**RAPPORTO SULLE ATTIVITÀ PER LA PROGETTAZIONE ED ESECUZIONE
DELLE OPERE DI COMPENSAZIONE E MITIGAZIONE FUORI RECINZIONE**

AREE A VERDE "CRITICHE"

Milano, 17 febbraio 2016

PROPOSTA DI RICOLLOCAZIONE OPERE DI COMPENSAZIONE AMBIENTALE

2. TAVOLE CON INDIVIDUAZIONE DELLE AREE DA STRALCIARE

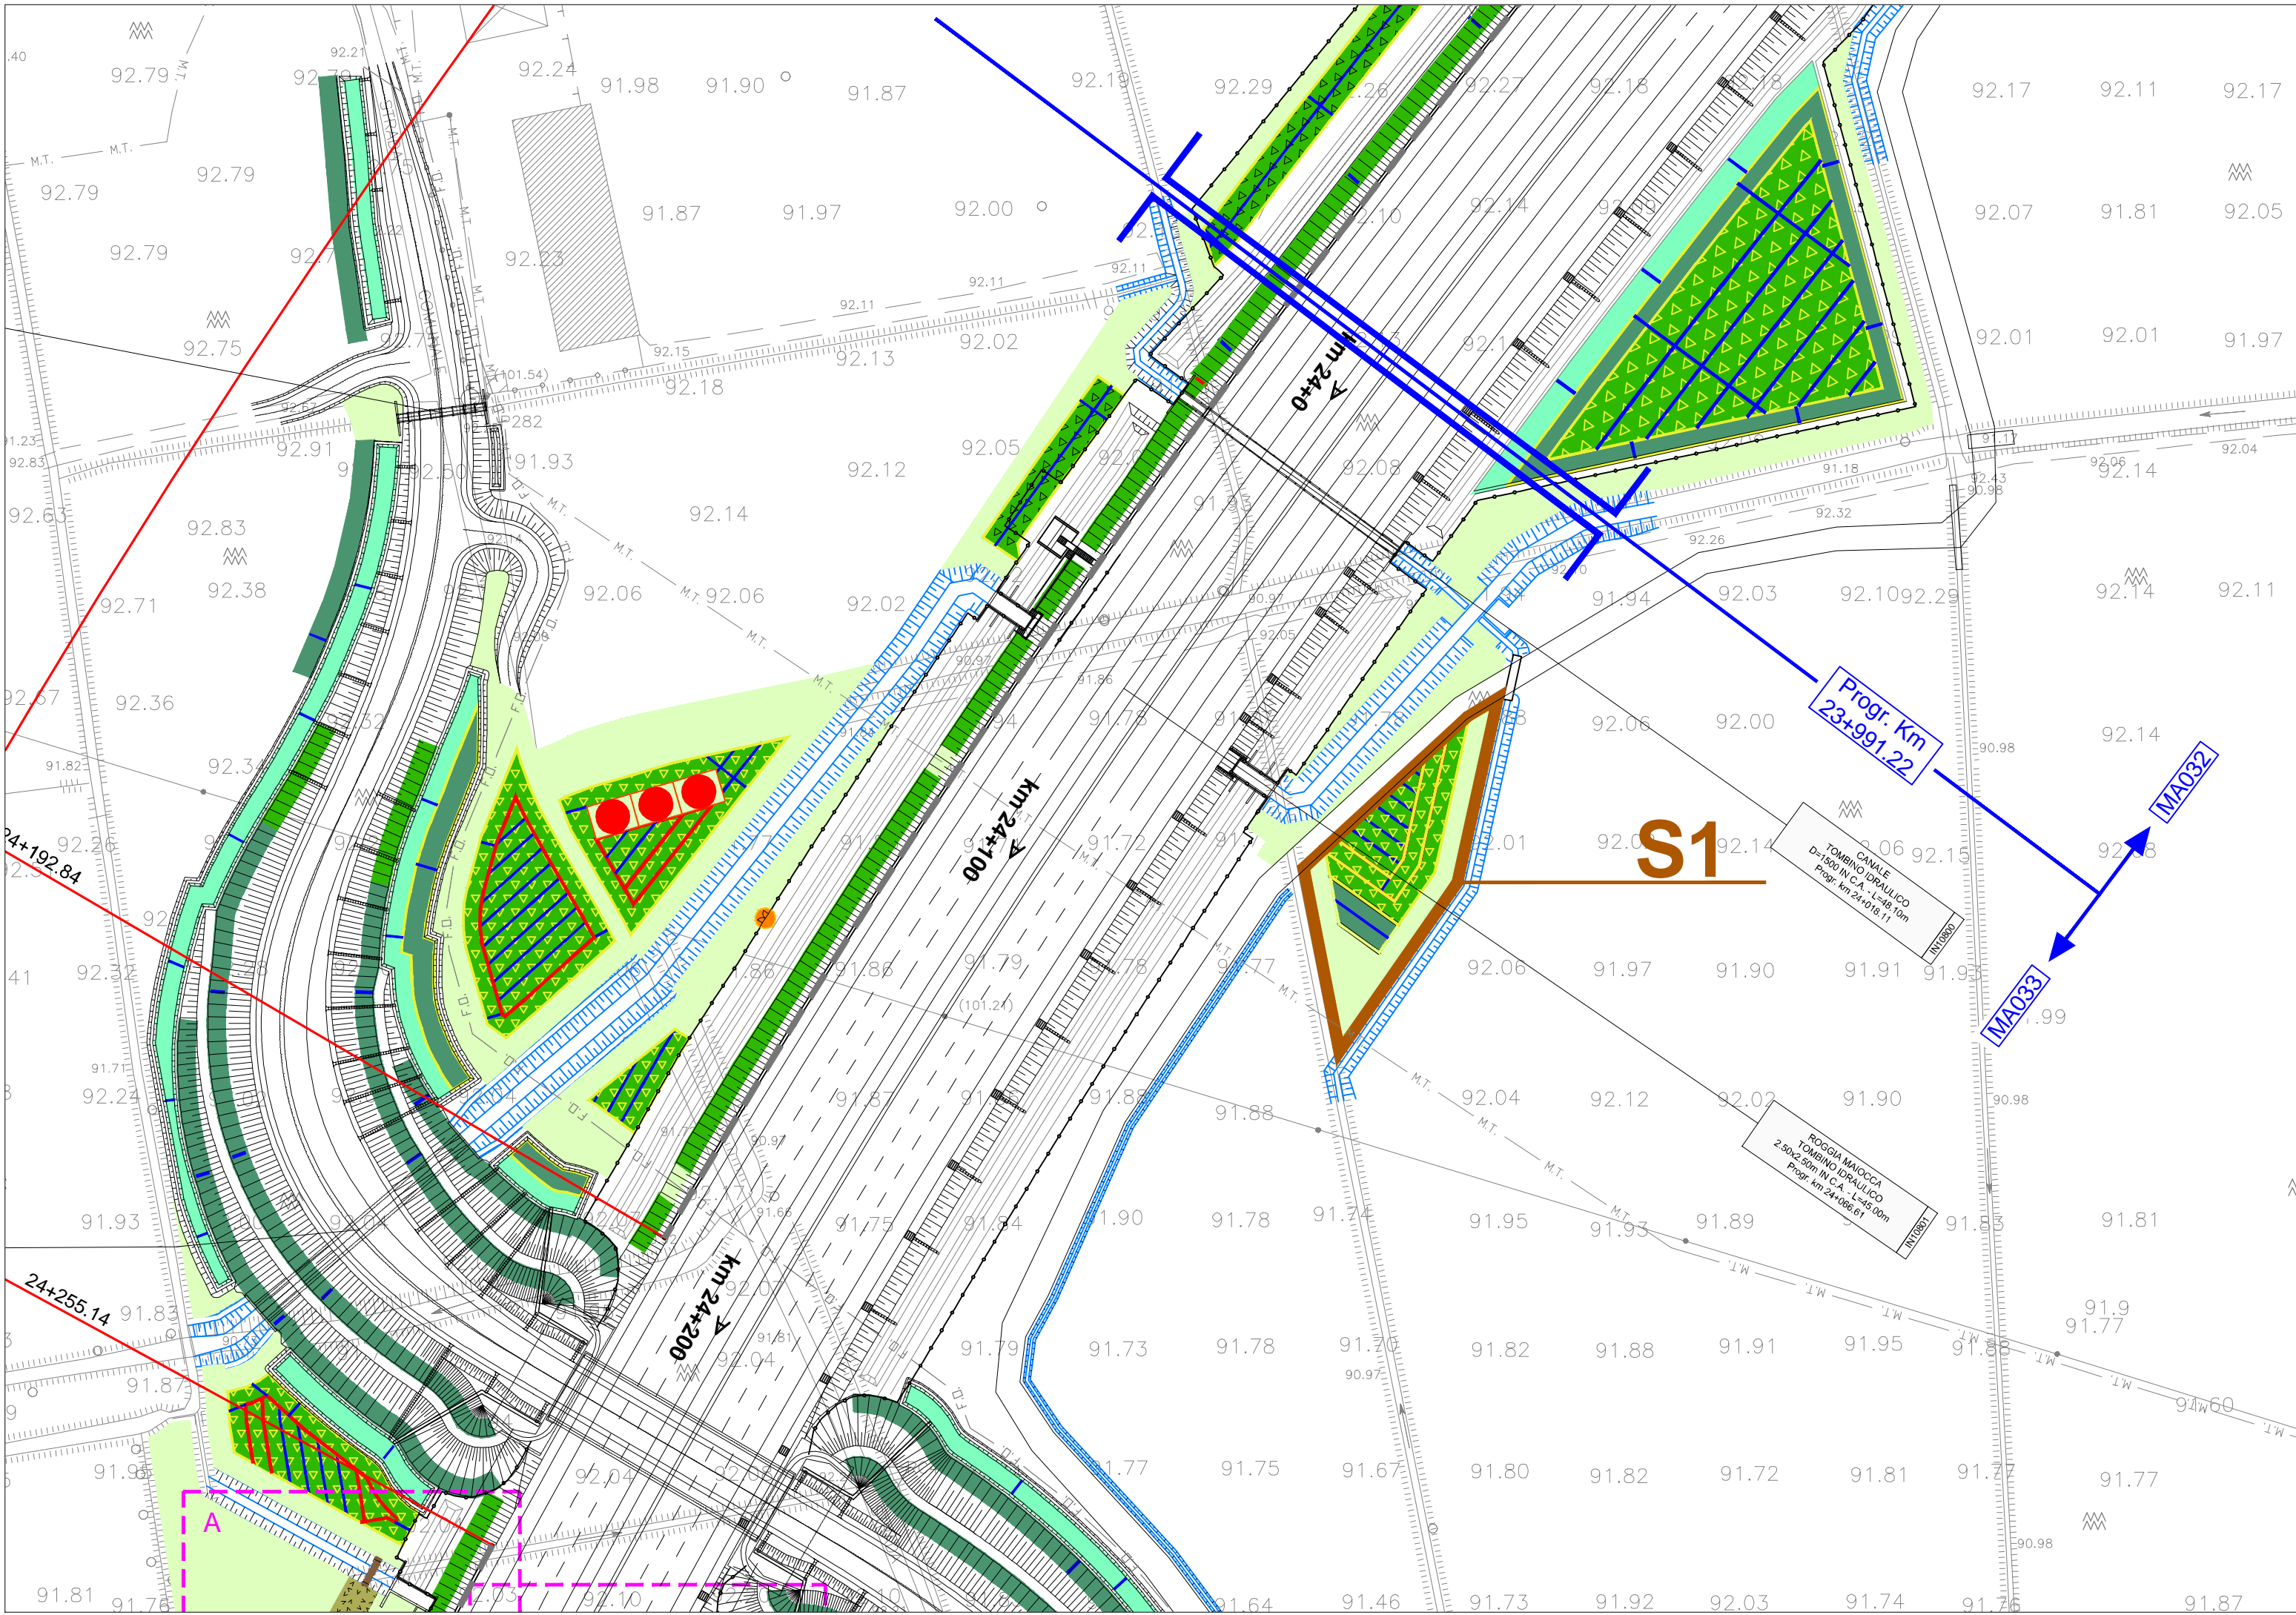
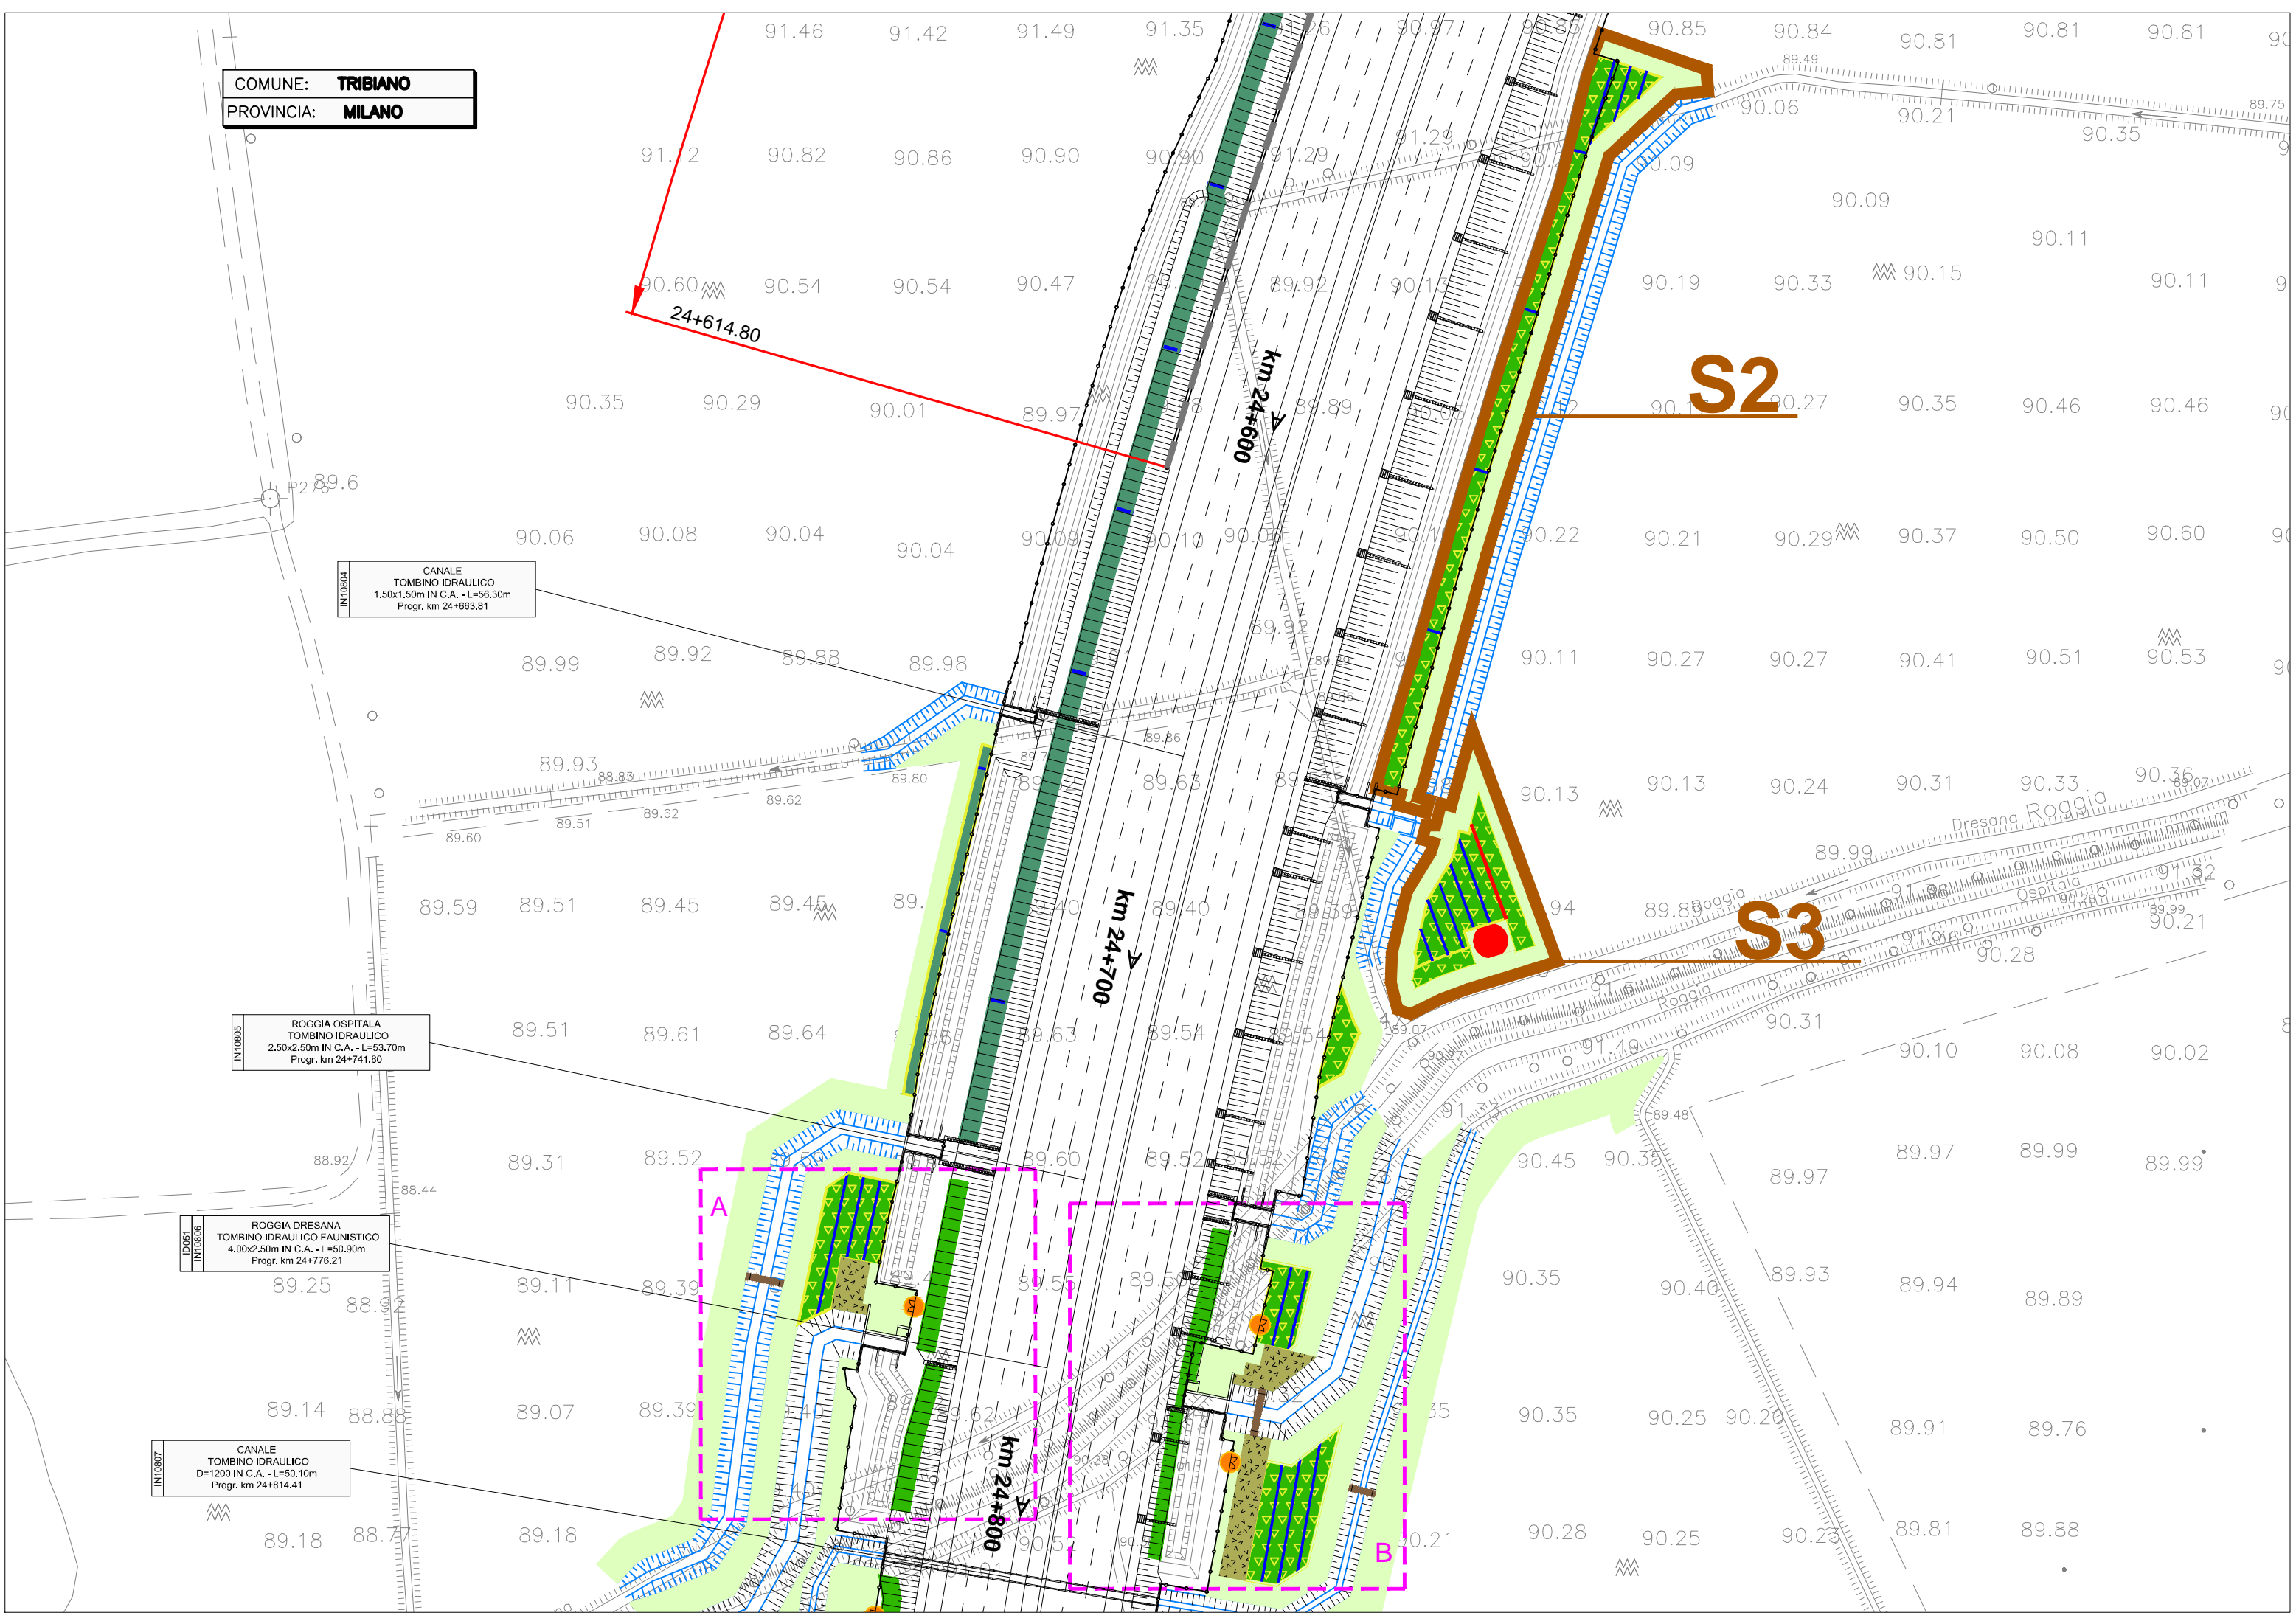
Le opere a verde previste in tali aree sono state, pertanto, stralciate e ricollocate nei reliquati accessibili collocati a ridosso dell'autostrada, che presentano migliori caratteristiche ai fini della futura gestione e manutenzione delle aree.

Nelle tavole allegate sono identificate con perimetro marrone e codice alfanumerico Sn le aree stralciate, per le quali si prevede lo spostamento delle opere a verde. Sono inoltre evidenziati con retino rosso e codice Rn i reliquati in cui è previsto il ricollocamento degli interventi.
